Objet : Demande d'accès n° 2024-06-076- Lettre de réponse

Objet: Demande d'avis technique – Beaconsfield (mandat 1159)

Demande d'avis technique - Pierrefonds et Senneville (mandat 1262) Objet:

PLAN-B- MENV 1:1000

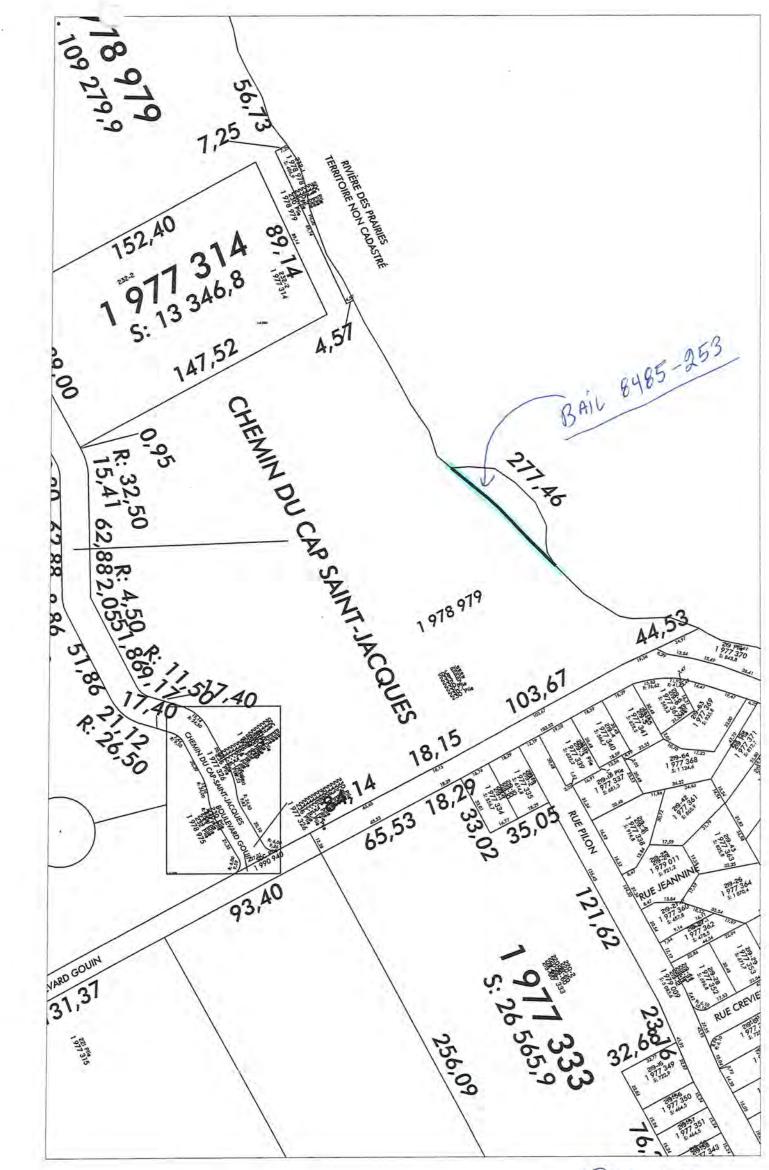
La limite riveraine des projets de lots 1 977 645, 1 977 643 et 1 977 431 occupe le domaine hydrique de l'État. Cette situation devrait être corrigée.

La limite riveraine des projets de lots 1 977 427, 1 977 426, 1 977 425, 1 977 424, 1 977 423, 1 977 417, pour lesquels on retrouve les baux 9899-57, 9899-44, 9899-56, 9899-55, 9899-79 et 9596-115, occupe le lit de la rivière des Prairies au-delà de la ligne des hautes eaux ordinaires. Lesdits baux devront donc être modifiés afin de tenir compte du raffinement de notre analyse. Cette situation devrait être corrigée.

La limite riveraine des projets de lots 1 977 429 et 1 977 413 occupe le domaine hydrique de l'État. Cette situation devrait être corrigée.

Veuillez noter que les baux 9899-50 (1 977 408), 9596-42 (1 977 409), 9899-15 (1 977 410), 9697-21 (1 990 948) et 9899-58 (1 977 428) n'auront pas à être modifiés puisque la limite riveraine de leur projet de lot adjacent est acceptée.

PLAN-C-1:500 MENU

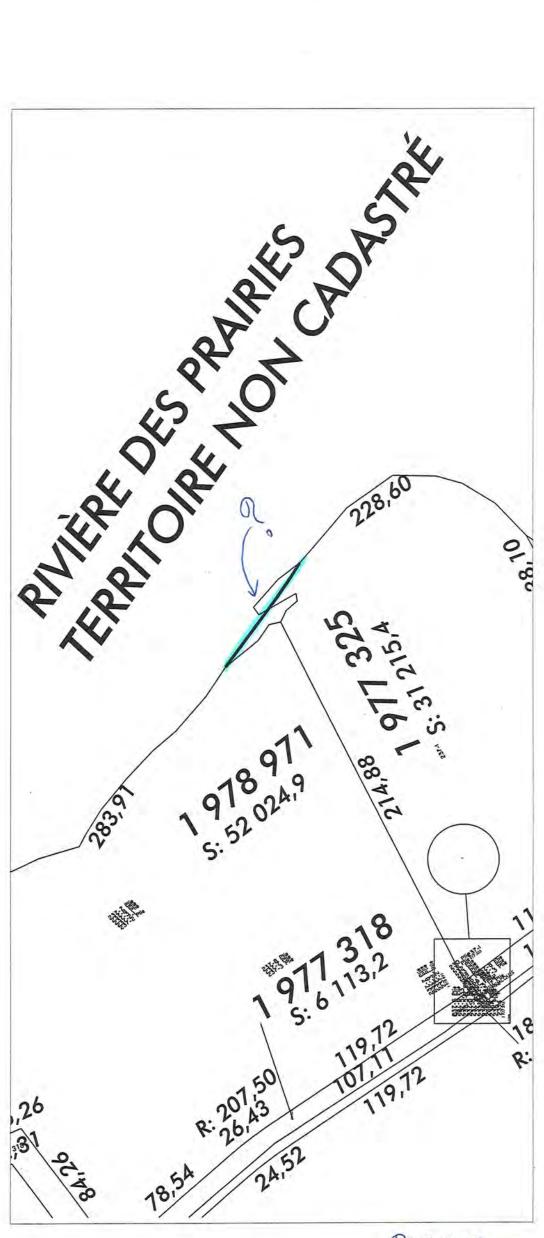
La limite riveraine des projets de lots occupe le lit de la rivière des Prairies au-delà de la ligne des hautes eaux ordinaires. De plus, on retrouve en front du 1 977 403 le bail 8283-157. Cette situation devrait être corrigée.

PLAN-D-1:2000

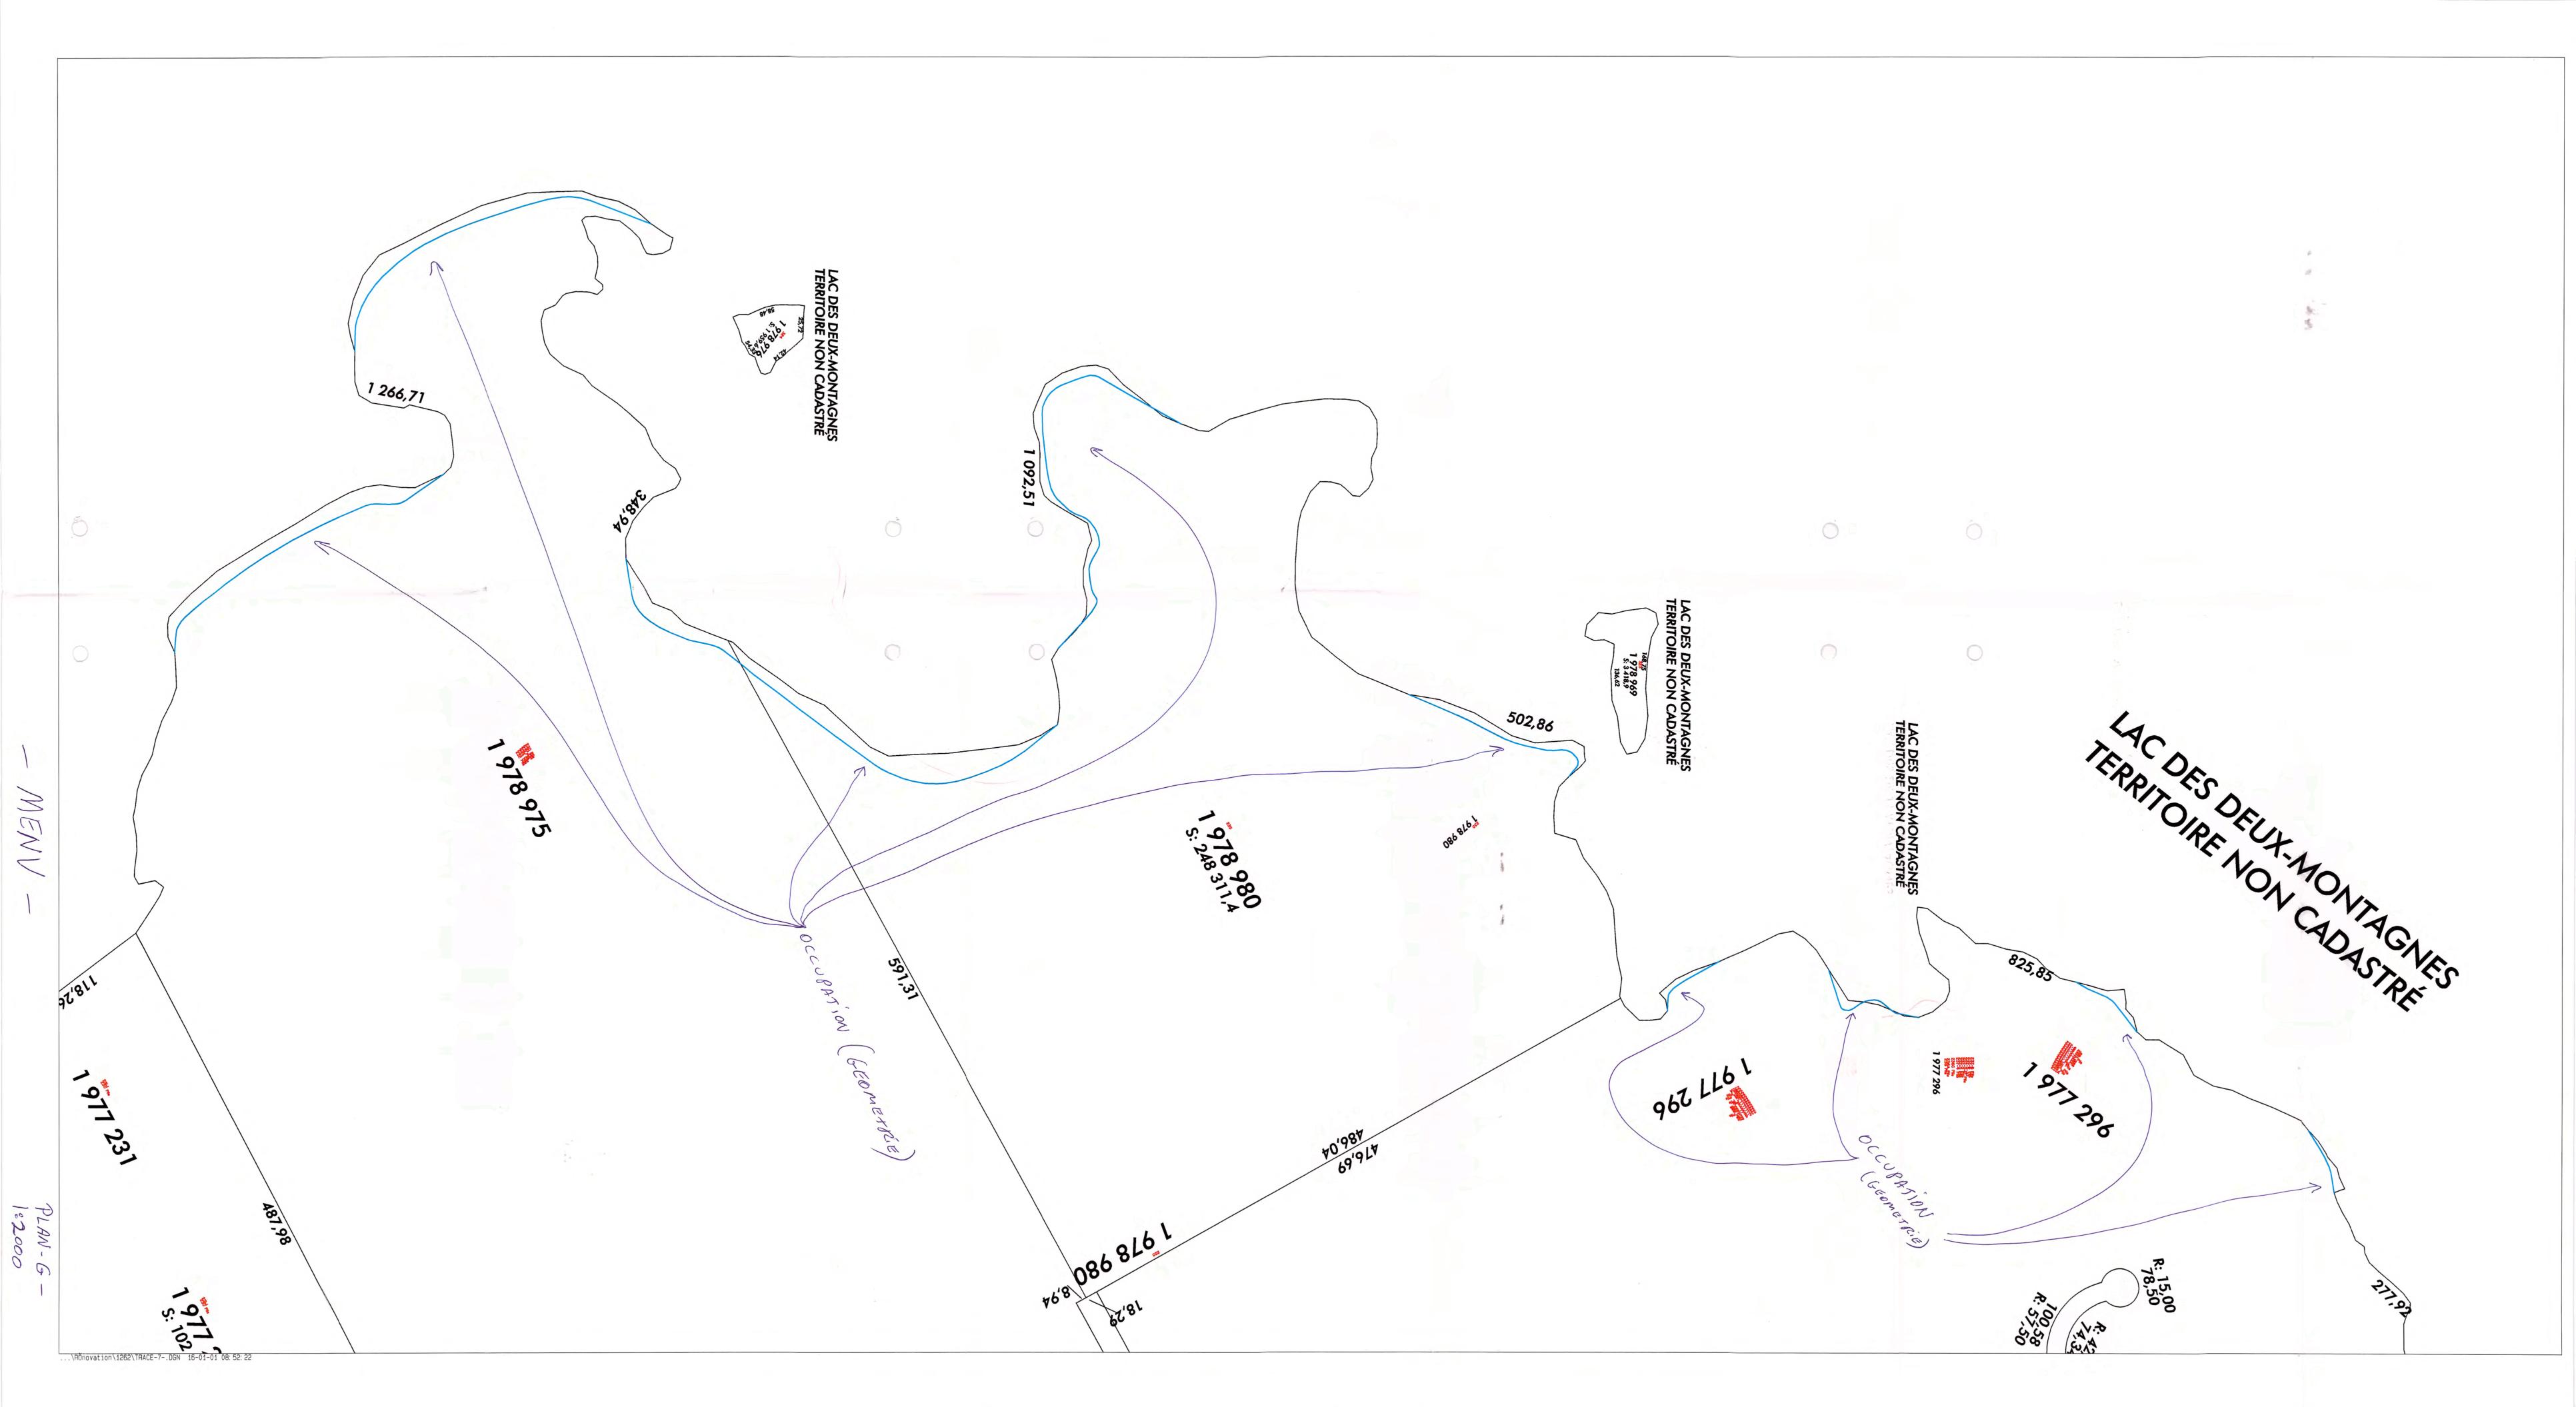
Une partie de la limite riveraine du projet de lot 1 978 979 pour laquelle il existe le bail 8485-253 occupe le domaine hydrique de l'État. Cette situation devrait être corrigée.

PLAN-E-1:2000

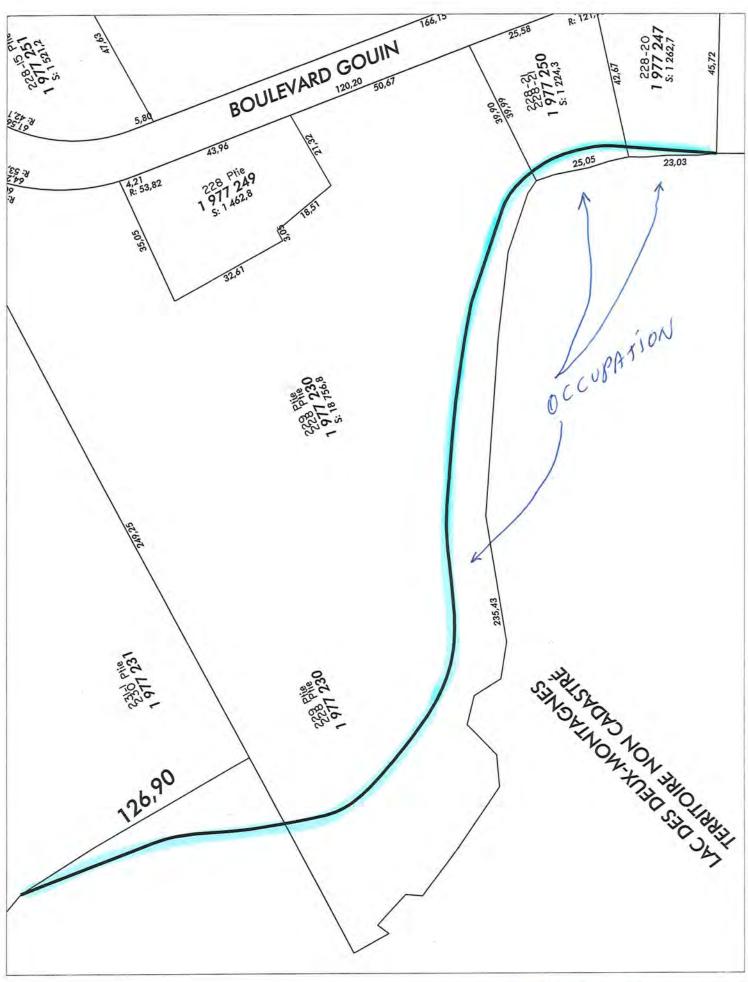
La géométrie de la limite riveraine du projet de lot 1 977 325 adjacente au projet de lot 1 978 971 ne semble pas bien représenter une rive naturelle. De plus, elle ne s'accorde pas avec notre analyse photogrammétrique. C'est pourquoi nous vous proposons la ligne bleue comme limite riveraine à cet endroit. Cette situation devrait être corrigée.

PLAN-F-1:1000

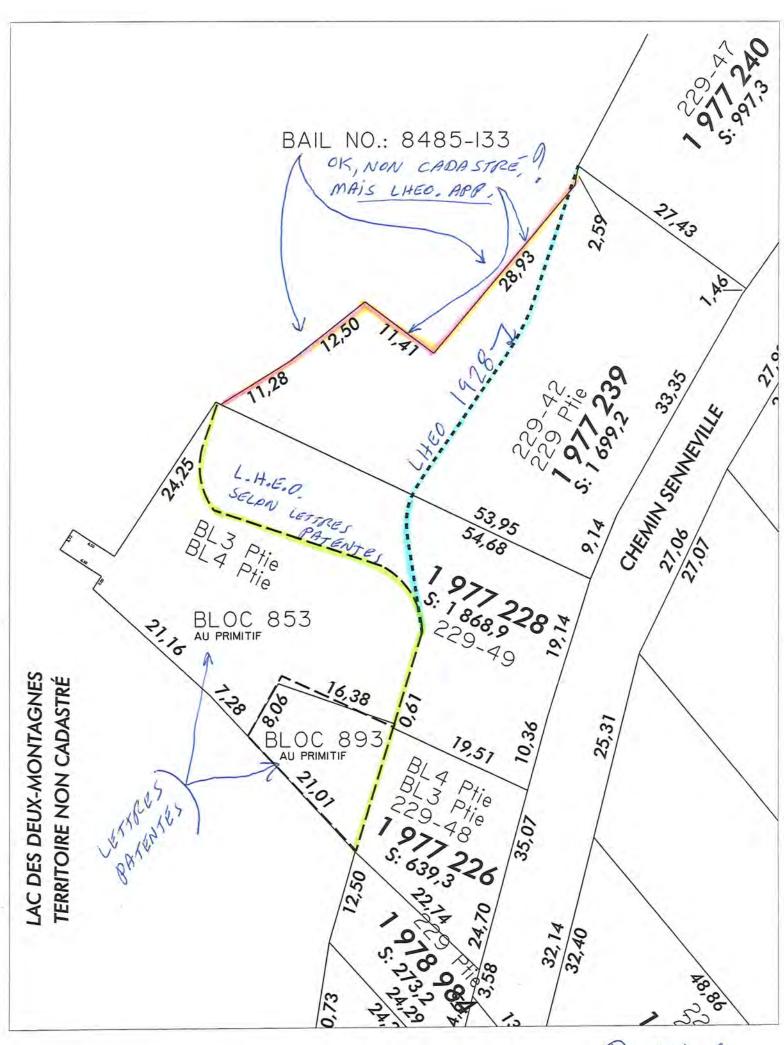
La limite riveraine du projet de lot 1 990 924 n'est pas représentative de la ligne des hautes eaux ordinaires, particulièrement avec l'échancrure d'environ 90° que l'on retrouve au sommet nord-est. L'analyse des photographies aériennes nous révèle que la ligne bleue proposée s'avère beaucoup plus représentative de la rive naturelle à cet endroit. Cette situation devrait être corrigée.

Une partie de la limite riveraine du projet de lot 1 977 296 occupe le domaine hydrique de l'État. Cette situation devrait être corrigée.

PLAN-H-

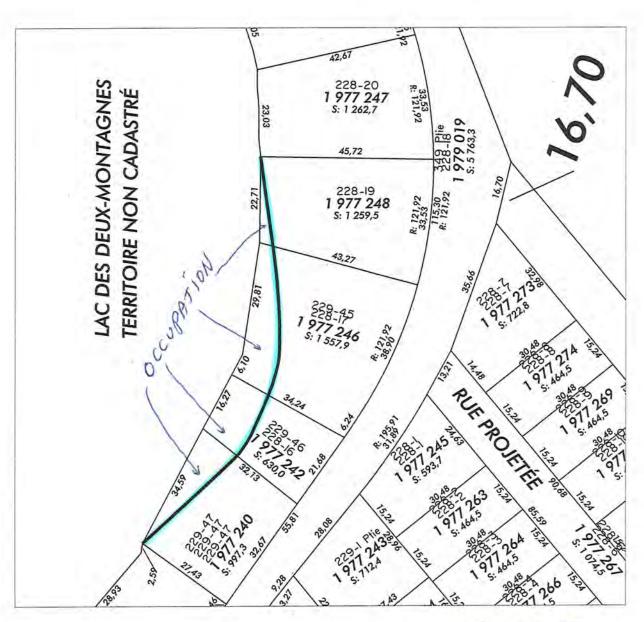
La limite riveraine des projets de lots 1 977 230, 1 977 250 et 1 977 247 occupe le domaine hydrique de l'État. Cette situation devrait être corrigée.

PLAN-J-1:1000

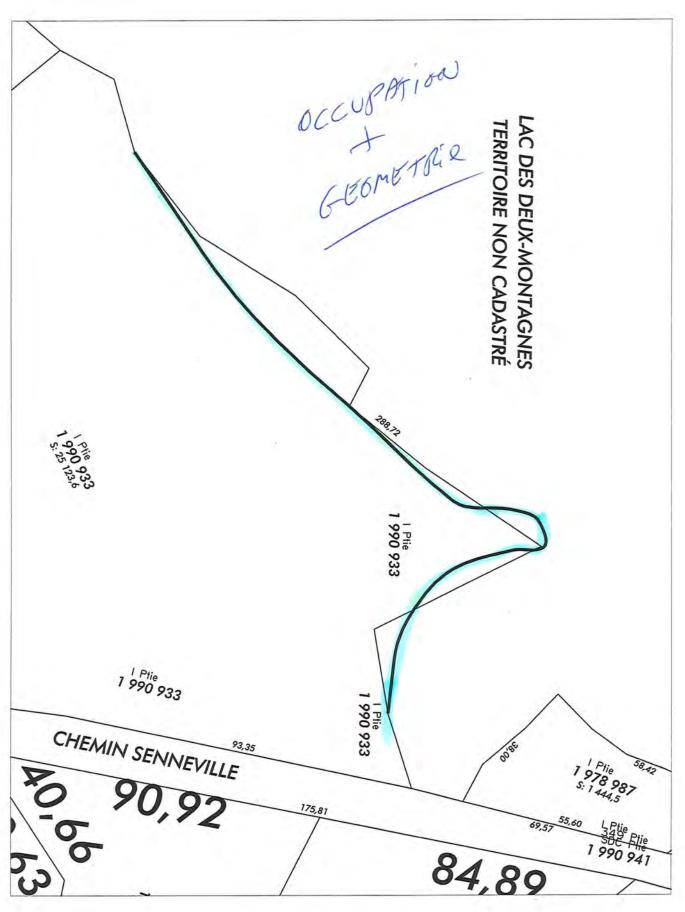
La limite riveraine des projets de lots 1 977 240, 1 977 242, 1 977 246 et 1 977 248 occupe le lit du lac des Deux-Montagnes audelà de la ligne des hautes eaux ordinaires. Cette situation devrait être corrigée.

PLAN-K-1:1000

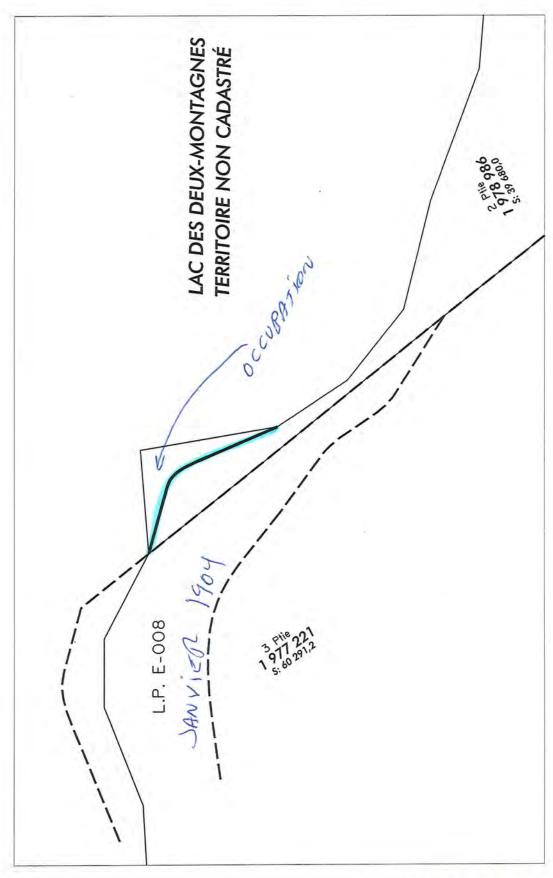
Une partie de la limite riveraine du projet de lot 1 990 933 nous semble problématique. Soit qu'elle occupe le lit du lac des Deux-Montagnes au-delà de la ligne des hautes eaux ordinaires, soit qu'elle n'est pas représentative d'une rive naturelle de par sa géométrie (échancrure d'environ 90°). Cette situation devrait être corrigée.

PLAN-L-1:1000

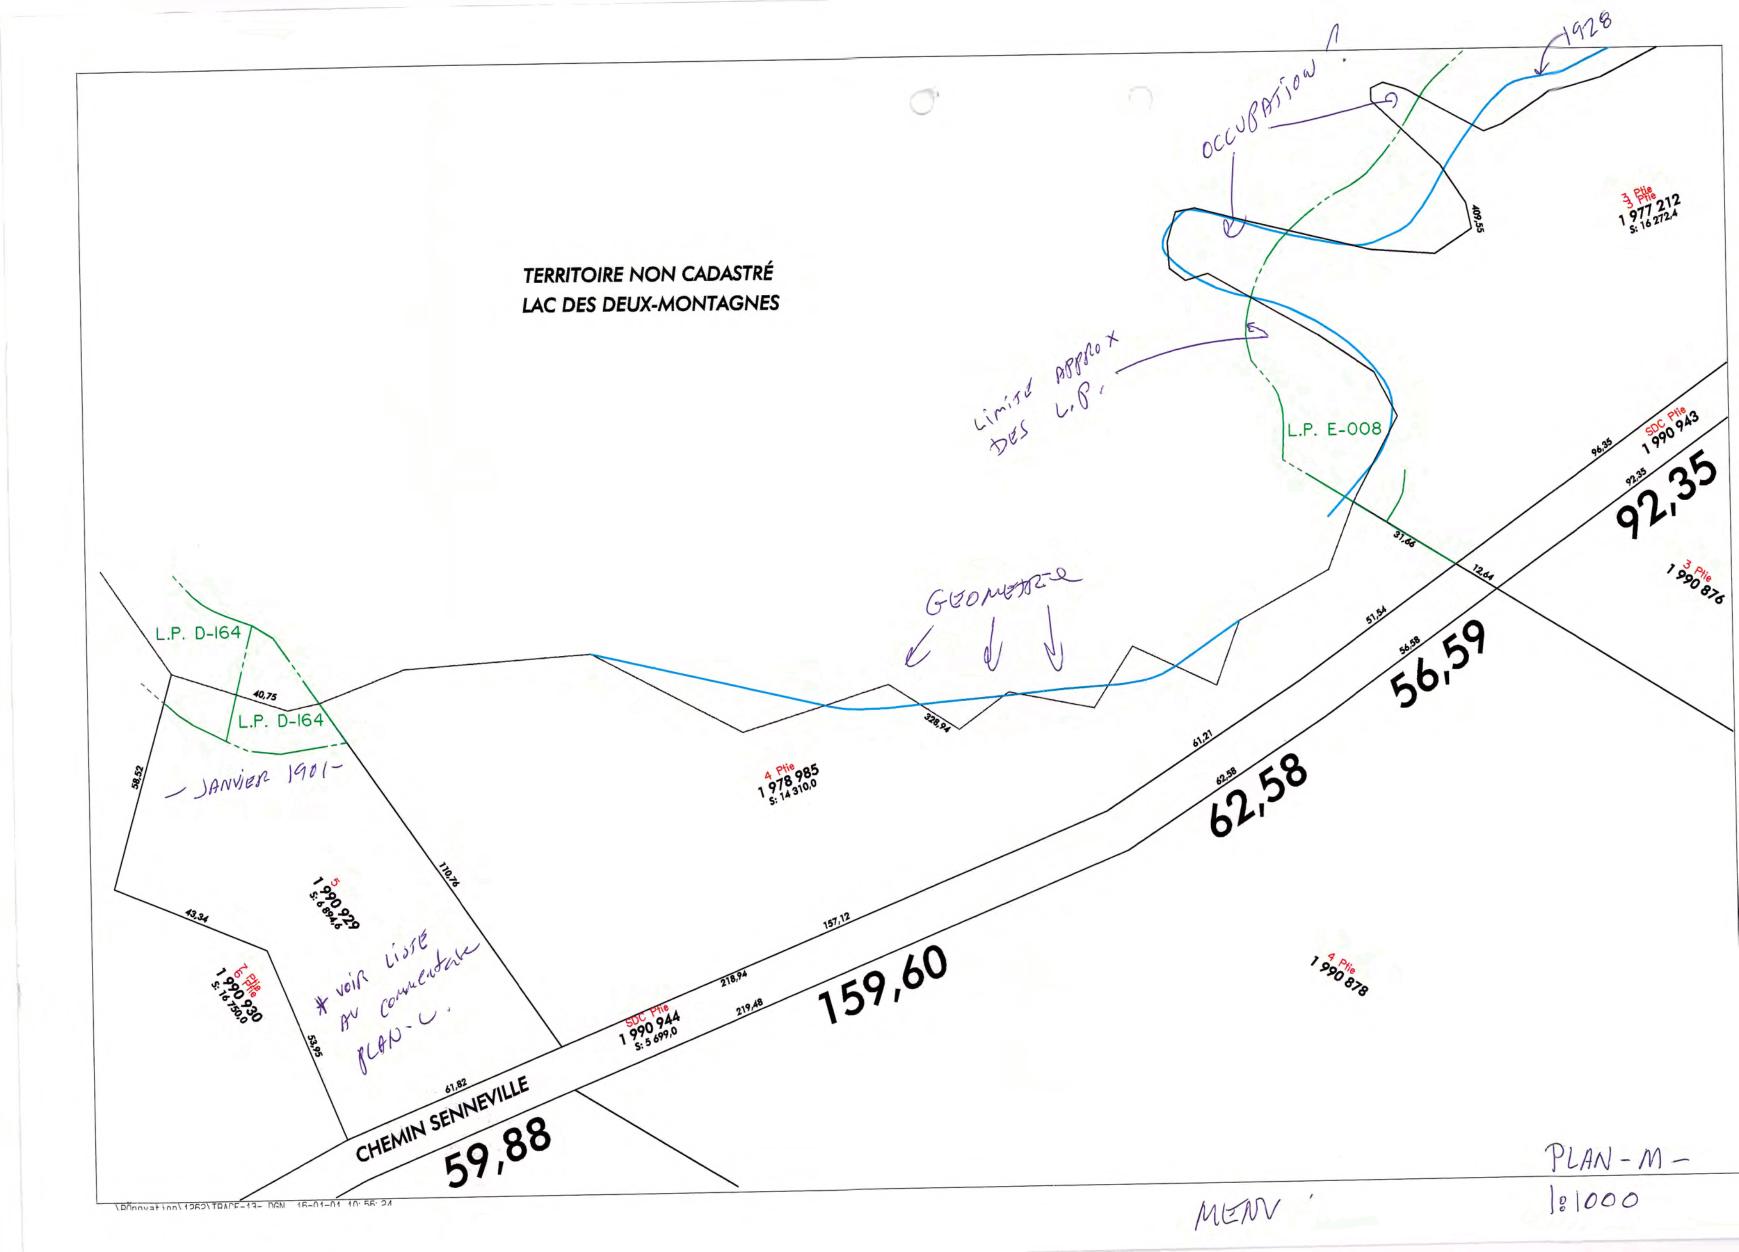
Une partie de la limite nord du projet de lot 1 978 986 occupe le domaine hydrique de l'État. Cette situation devrait être corrigée.
